MVSA
Architects
Van Eeghenstraat
Welstand 30-06-2021

1 Advies Welstand

Van Eeghenstraat 70 1071GK Amsterdam

CRK welstand - Z2020-Z005095-005 - Aanvraag vergunning Wijzigen bestaand gebouw
Behandeld: 16-06-2021 door Commissie 2B

Zijgevel 16-06-2021

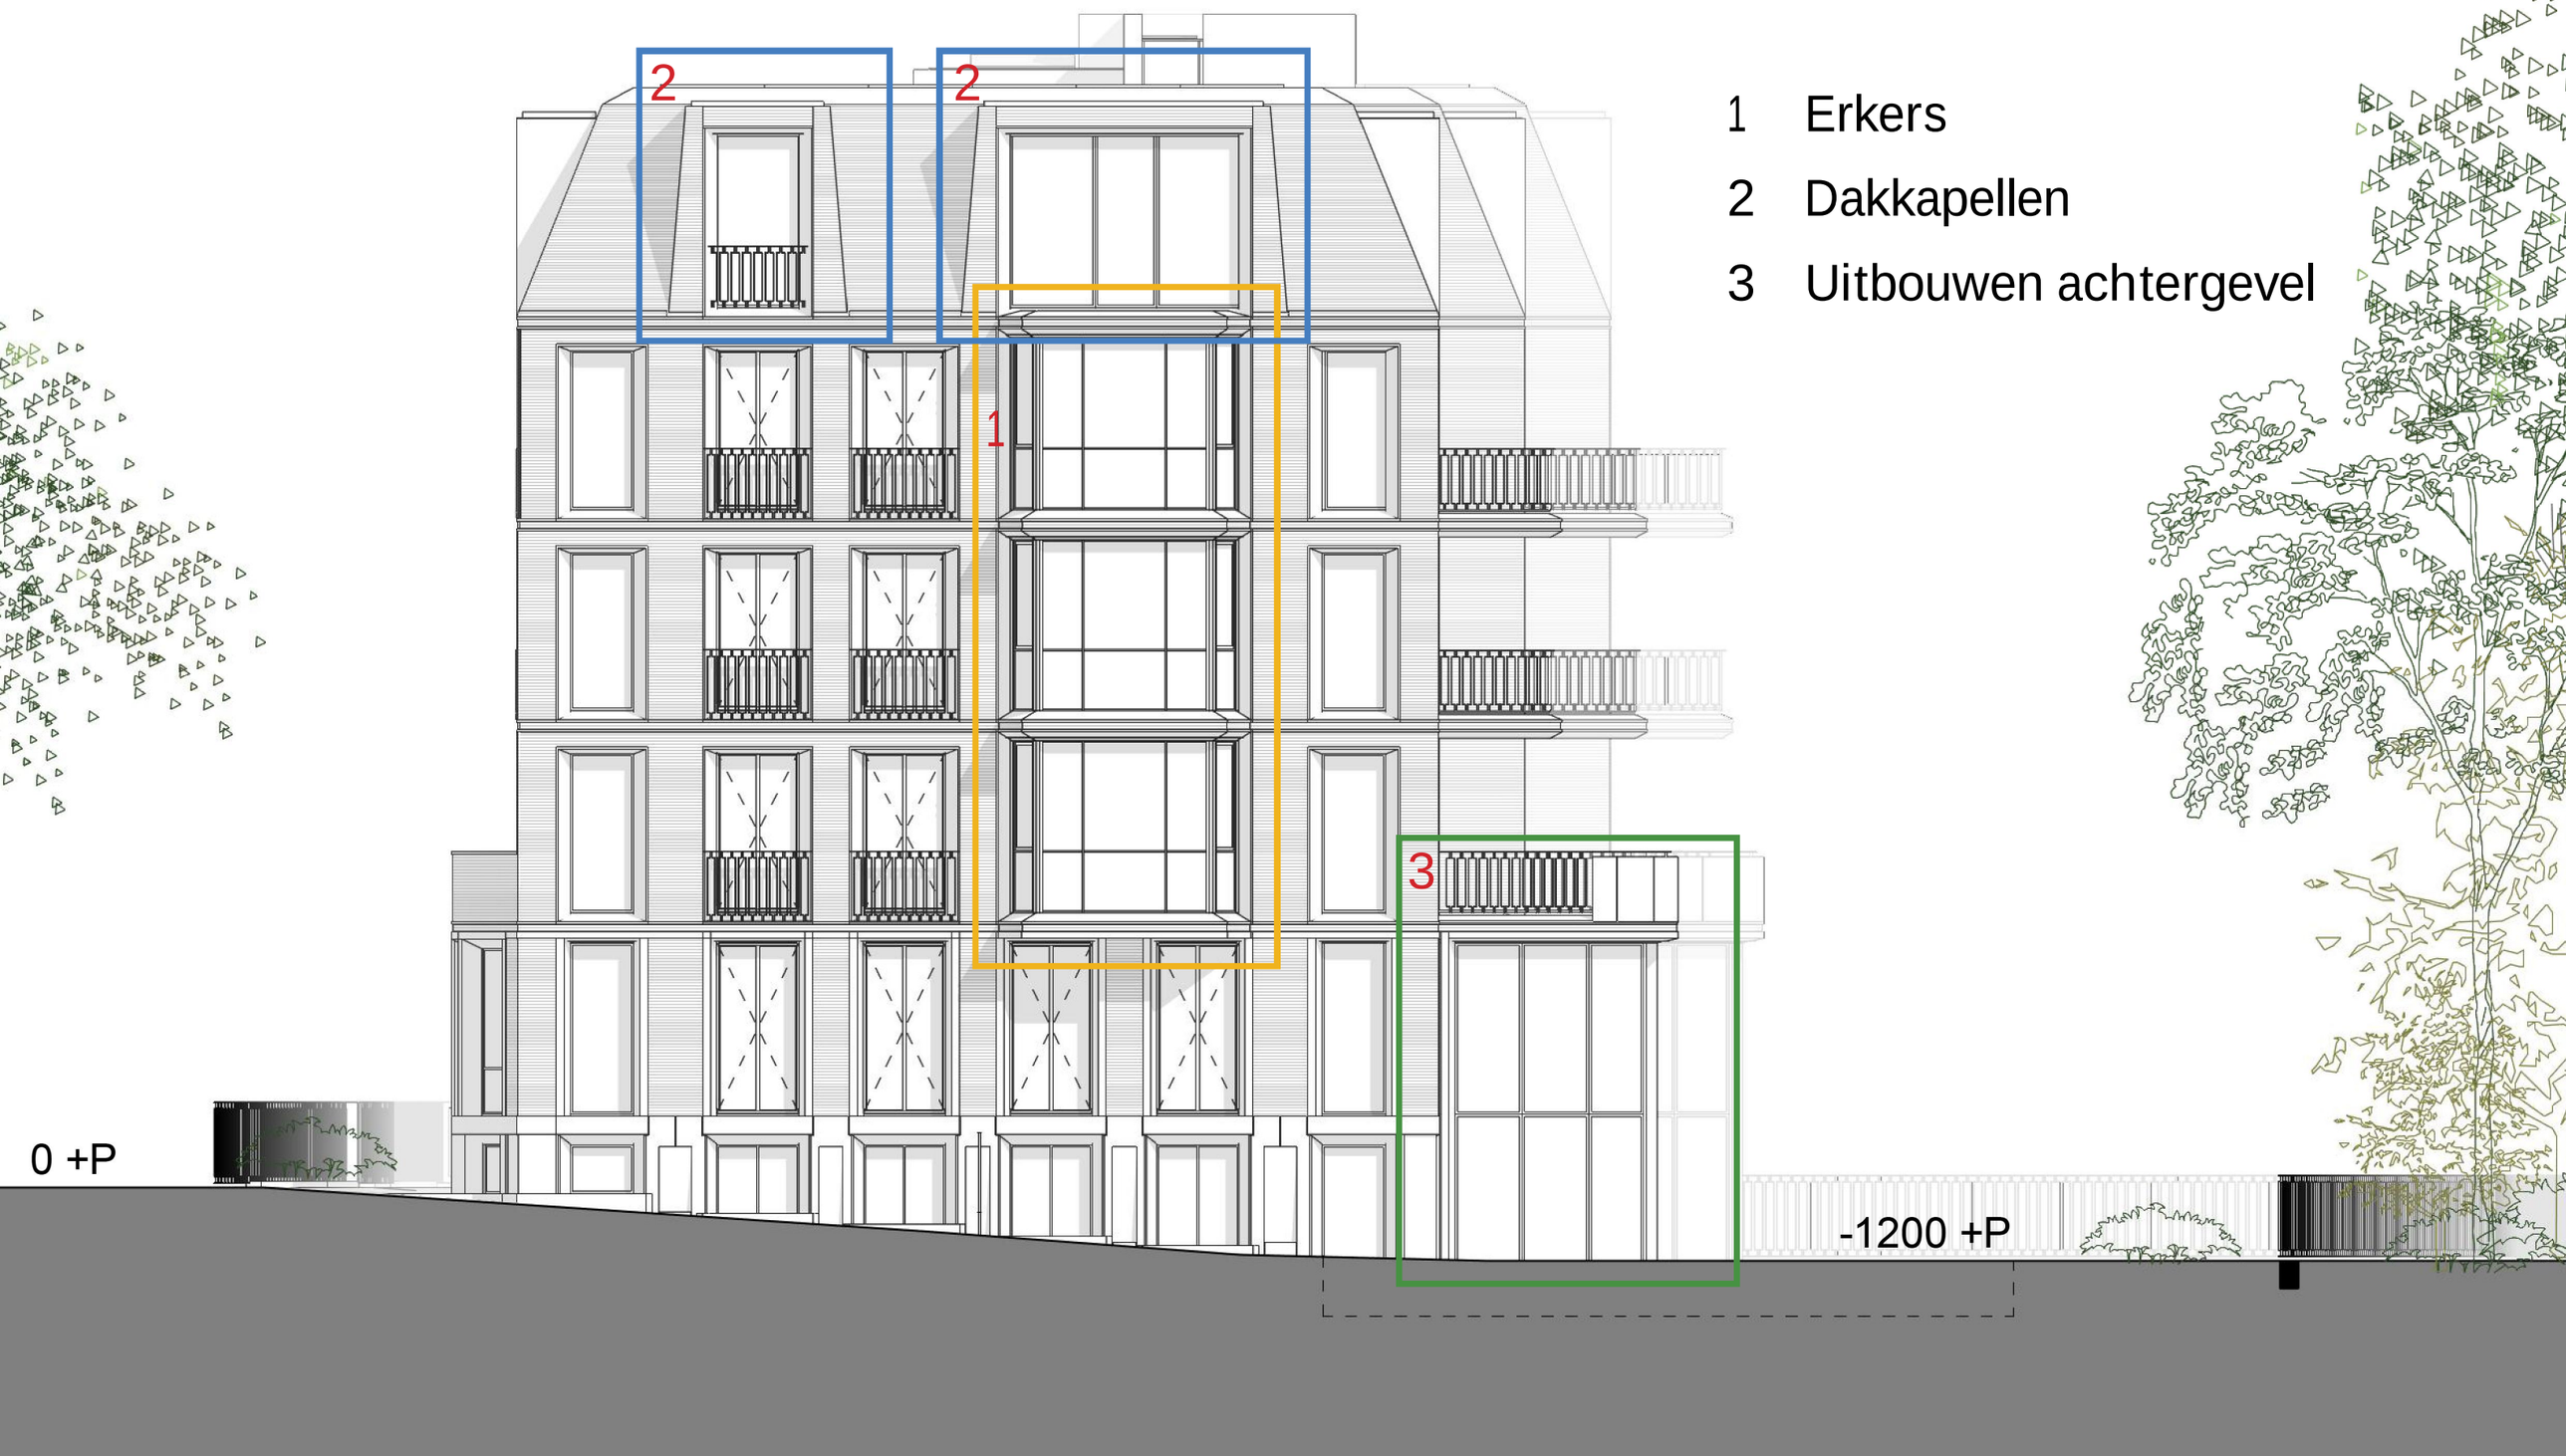
- de vormgeving van de erkers oogt nog te sober in relatie tot de rest van de gevel en wat gebruikelijk is in de omgeving; 1
- het volume met de hoofdentree oogt aan de voorzijde nog te schraal in relatie tot volumes aan weerzijden; dit zit met name in de sobere vormgeving van de erkers; 1
- de dakkapellen aan de zijgevels detoneren in het totaalplan en zijn nog te grof vormgegeven; 2
- de uitbouwen aan de achterzijde zijn in verhouding voorstelbaar, maar ook hier ontbreekt een verfijning in de detaillering. 3

De erkers in de zij-en voorgevels zijn verfijnd door de toevoeging van extra hoekstijlen.

De dakkapellen in de zijgevel krijgen dezelfde ranke detaillering als de dakkapellen in de voorgevel.

De uitbouwen in de tuin sluiten aan bij het gebouw door de toevoeging van natuursteen hoekstijlen en vloerranden.
